**Schornsteinfegermeister
Thomas Kuntke**

SACHVERSTÄNDIGENGUTACHTEN

wegen selbständigem Beweisverfahren.

Bild 2: Abgasgebläse am Kesselstutzen

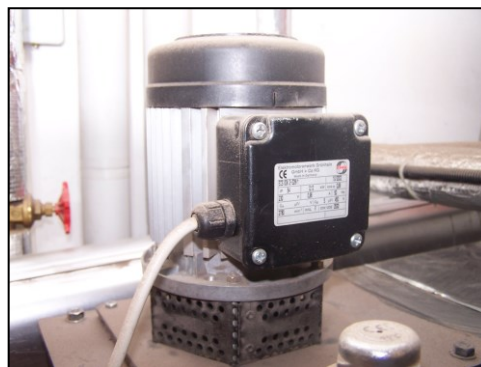
- an einen Schornsteinschacht mit einem Durchmesser von 12 cm eines zweizügigen, mehrschaligen Schornsteines und
- mit Abgasgebläse, Fabrikat EMG Typ ECS 63K2-228/1 am Kesselstutzen (Bild 2).

Auch ist das am Kesselstutzen eingebaute Hilfsgebläse als nicht zielführend zu betrachten, da dieses einen Überdruck in der Abgasanlage aufbaut. Es wird zwar mittels zusätzlicher Kraft der Verbrennungsprozess und im Grunde auch der Abtransport der Abgase unterstützt, jedoch ist die Abgasanlage, also das Verbindungsstück (Rauchrohr) und der Schornstein nicht überdruckdicht (dafür auch nicht konzi-

piert und geeignet), so dass es zum Rauchgasaustritt kommt.

Aus Sicht des Sachverständigen wurde der falsche Schornstein-Schacht für den Anschluss der Feuerstätte für feste Brennstoffe verwendet. D. h. dass ein Wechsel der Anschlüsse, also der Gas-Heizkessel (wieder) an den kleineren Schacht und der Festbrennstoffkessel an den größeren Schacht, erforderlich ist.
